AVIA PROPELLER, s.r.o.

INFORMAČNÍ BULLETIN

Číslo: **V 508/6b - Revize č. 1** **V 508E/2b**
 V 508B/10b - Revize č. 1 **V 508E-AG/2b**
 V 508D/11b - Revize č. 1
 V 508D-2/1b - Revize č. 1
 V 508D-AG/4b - Revize č. 1 **V 510/14b – Revize č. 1**
 V 508Z/6b - Revize č. 1 **V 510AG/7b – Revize č. 1**

Týká se: Zavedení jednotného šroubu a podložky pro všechny verze (modely) vrtulí typových řad V 508 a V 510.

Obrázek č. 1: Rozdíly v provedení a montáži šroubů a podložek pro připevnění vrtule k motoru.

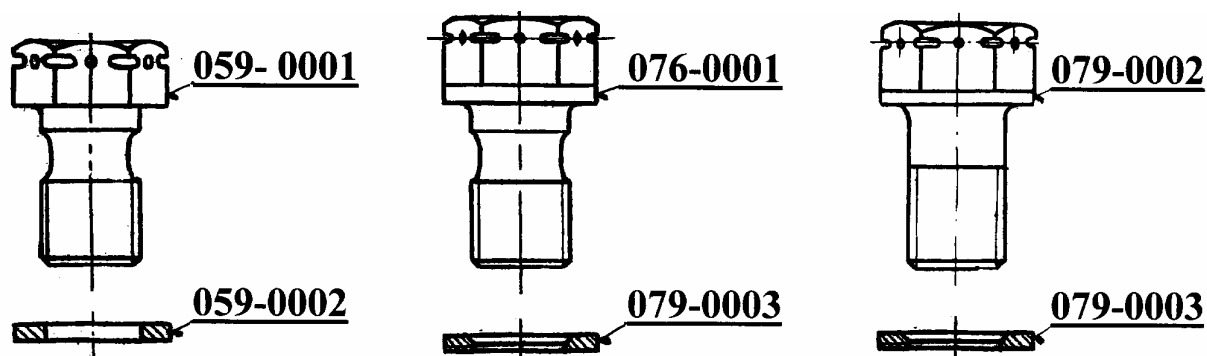
Opatření: Výrobce dále sjednocuje šrouby a podložky pro upevnění vrtule k motoru pro všechny verze (modely) vrtulí typových řad V 508 a V 510 na šrouby č. v. 079-0002 a podložky č. v. 079-0003.
Těmito šrouby a podložkami budou nadále vybavovány nové vrtule a vrtule po generální opravě verzí AG a postupně všechny ostatní vrtule typových řad V 508 a V 510.
Původní šrouby č. v. 059-0001, ani pozdější č. v. 076-0001 a podložky č. v. 059-0002 nebudou již nadále ve výrobě.
Původní šrouby je možné vyměnit za nové provedení v provozu kdykoliv, s tím, že zůstávají v platnosti povinné výměny šroubů a podložek pro upevnění vrtule k motoru za nové při každé generální opravě.
V tomto případě je nutné vyměnit všechny šrouby a podložky pro upevnění vrtule k motoru za nové.
Je zakázáno vzájemně kombinovat na jedné vrtuli různé varianty šroubů a podložek uvedené na obrázku č. 1.

1. Varianta
(Není přípustná pro V508E,
V508E-AG, V510T
a pro nové a GO vrtule
V508D-AG a V510AG.)

2. Varianta
(Není přípustná pro V510T
a pro nové a GO vrtule
V508D-AG, V 508E-AG
a V510AG.)

3. Varianta
(Přípustná pro všechny typy
řad V508 a V510.)

**Podložky montovat tak, aby sražení
otvoru směřovalo pod hlavu šroubu.**
